Réponses suite à l'e-mail du 25/01/08 concernant la 5^{ème} demande de précisions

**« Conception, réalisation et exploitation
d'un centre de tri des collectes sélectives et de tri-méthanisation
des ordures ménagères à Romainville »**

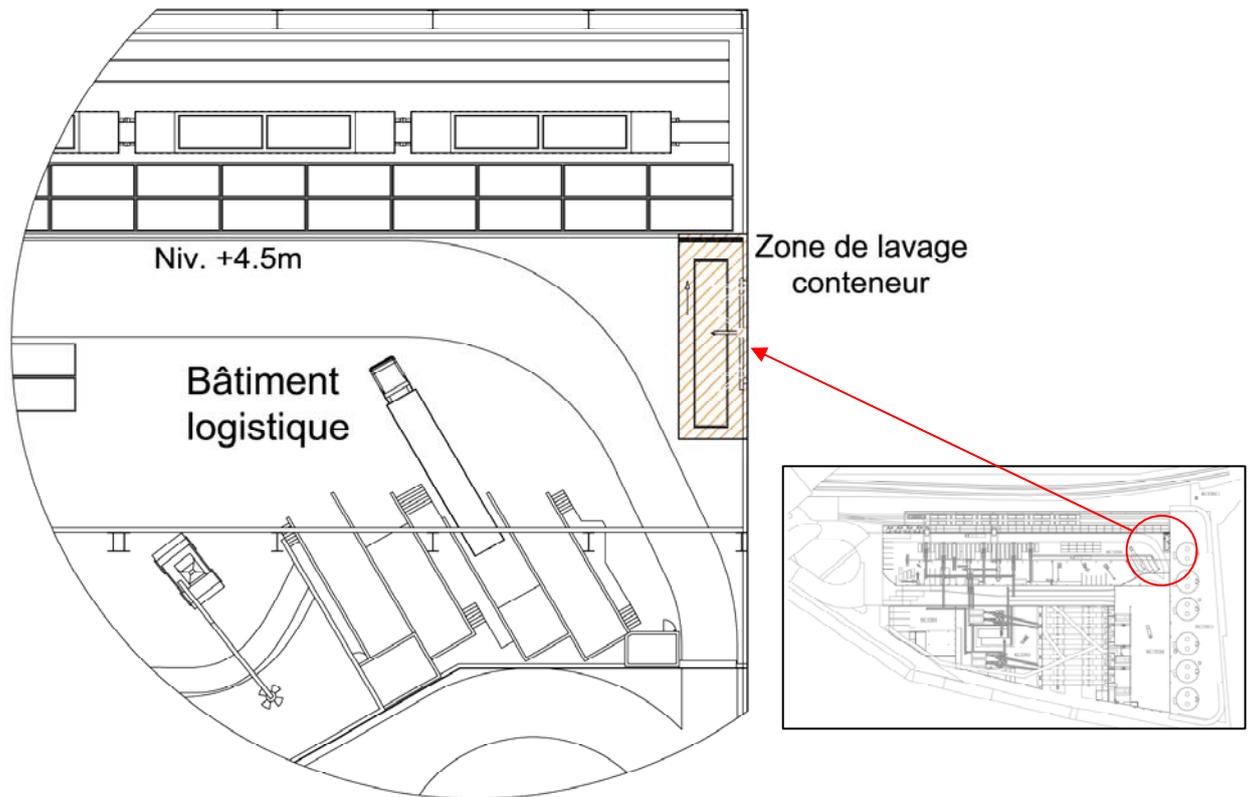
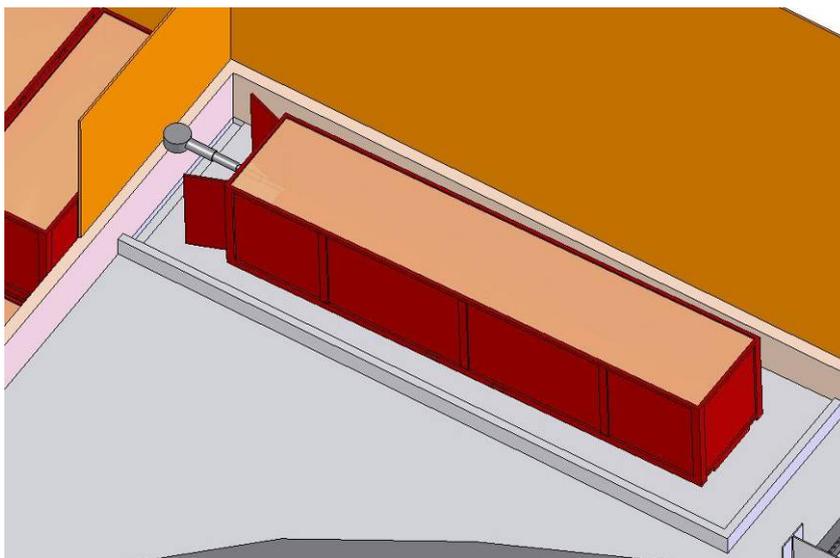
Question : *Quelle organisation prévoyez-vous pour le lavage et l'entretien des conteneurs demandés au CCTP (chapitre 8 du volet IV) ? Y a-t-il une aire dédiée ? Où se situe-t-elle ?*

En cas d'arrivée d'un conteneur n'ayant pas été nettoyé, nous avons prévu une aire de lavage dédiée située dans le bâtiment logistique (voir localisation sur les vues ci-après). Le conteneur y est acheminé soit à l'aide du pont roulant soit à l'aide du reachstacker de manière à ne pas perturber le travail de chargement des trains.

Il s'agit d'un plan incliné pouvant accueillir des conteneurs 20 pieds ou 40 pieds. Un bras articulé permet d'introduire une tête de lavage à l'intérieur du conteneur. Une séquence automatique est lancée pour le lavage du conteneur l'eau s'écoulant par les portes ouvertes étant repris dans un caniveau pour une réutilisation via la STEP.

7.2 Question n°2: dimensionnement aire de réception

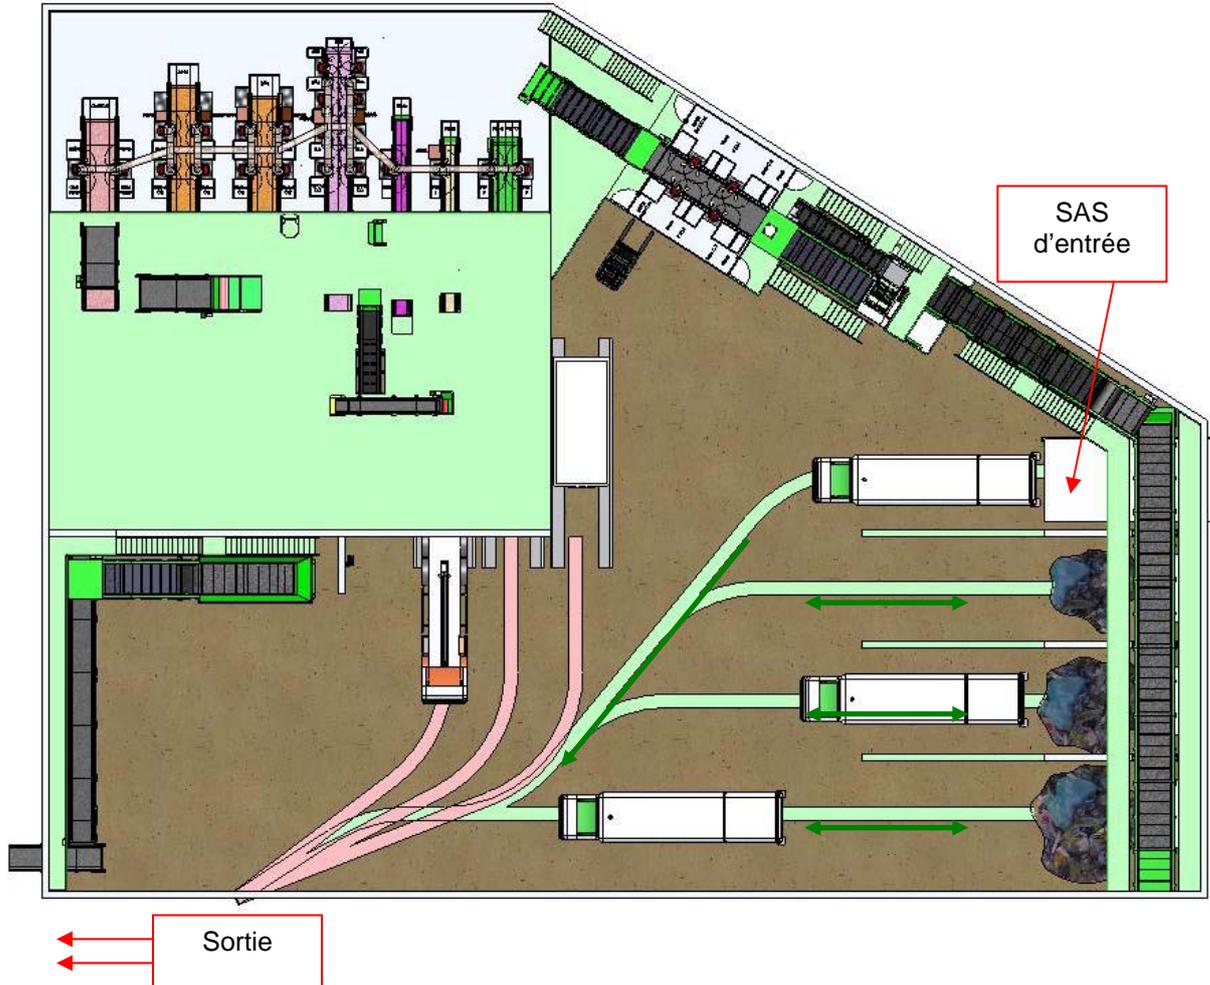
Question : Pouvez-vous justifier (y compris si besoin au moyen d'un schéma de circulation en cas d'arrivée simultanée de plusieurs bennes) le dimensionnement suffisant de l'aire de réception des bennes de collectes sélectives pour conserver un temps de séjour sur site acceptable ?

L'annexe 4-11 « Apport Horaire CS + OE » nous indique que pour la journée la plus forte en affluence (75 bennes CS) à l'heure de pointe c'est-à-dire 11h, 15 véhicules ont été reçus et ce pour 38 432 t par an.

En rapportant cette valeur à une capacité usine de 30 000 t nous obtenons un nombre maxi de 11,7 véhicules.

Ceci correspond en moyenne à un véhicule toutes les 5 minutes.

De plus nous avons mis en place 3 postes de déchargement, ce qui veut dire que 3 véhicules peuvent être reçus simultanément.

Au vu de la fréquentation maximale (1 véhicule toutes les 5 minutes), du temps nécessaire pour effectuer les opérations de manœuvres et déchargement (5 minutes), du nombre de postes de déchargement mis en place pour absorber les arrivées simultanées et de la mise en place d'un sas de pesée exclusivement réservé aux CS en entrée, nous pouvons garantir un temps de séjour sur site acceptable et en tout cas conforme aux garanties souscrites.
